BT0273
02.10.97

Assunto: Inclusão da Função Travamento da Porta do Congelador

Modelos: BRM39, BRD41A e CRD41A

Marca: Brastemp e Consul

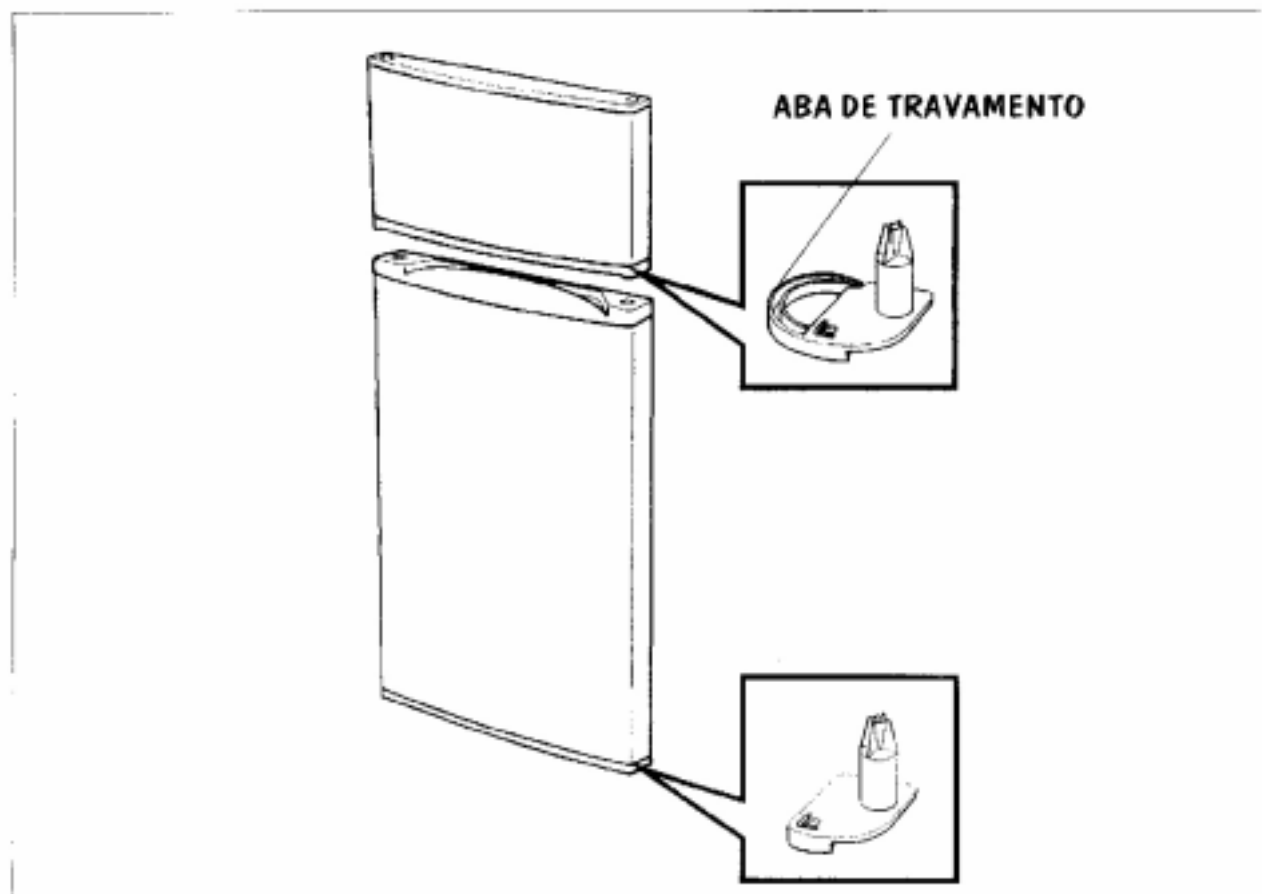
A partir de Outubro de 1997 os modelos em referência passarão a utilizar uma nova Bucha Batente "Clickante", na parte inferior da Porta do Congelador.

Esta nova bucha tem como finalidade auxiliar o fechamento da Porta do Congelador, travando sua aba na Dobradiça quando a Porta estiver aberta.

A Bucha Batente utilizada na parte inferior da Porta do refrigerador permanece a **MESMA**, entretanto esta bucha terá uma alteração em sua dimensão diminuindo o ângulo de abertura desta porta para manter o mesmo alinhamento com a porta do congelador quando ambas estiverem totalmente abertas.
